株式会社矢野特殊自動車
品質保証部
部長代理 渡邊弘一郎

リコールのご案内

リコール届出一覧表

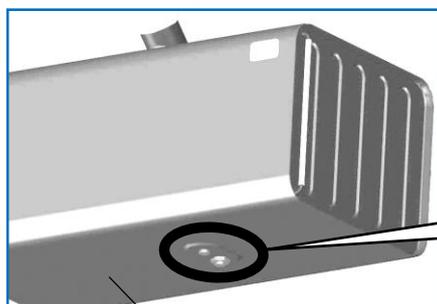
「不具合内容」

燃料タンクにおいて、ドレンプラグの燃料タンクへの組み付け作業が不適切なため、ドレンプラグが適切に締め付けられていないものがある。そのため、そのままの状態を使用を続けると、ドレンプラグ部より燃料が漏れるおそれがある。

「改善の内容」

全車両、燃料タンクドレンプラグを規定トルクで締め付ける。

改善箇所説明図

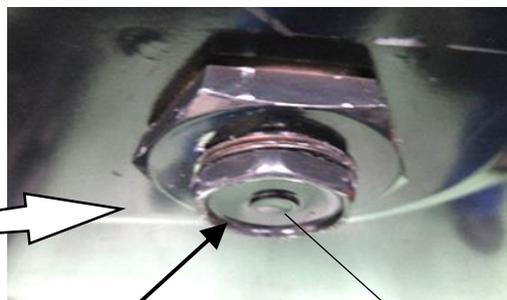
基準不適合発生箇所

燃料タンクにおいて、ドレンプラグの燃料タンクへの組み付け作業が不適切なため、ドレンプラグが適切に締め付けられていないものがある。
そのため、そのままの状態で使用を続けると、ドレンプラグ部より燃料が漏れるおそれがある。

改善措置の内容

全車両、燃料タンクドレンプラグを規定トルクで締め付ける。

識別: 燃料タンクの品番シールに識別シール(緑色)を貼付する。
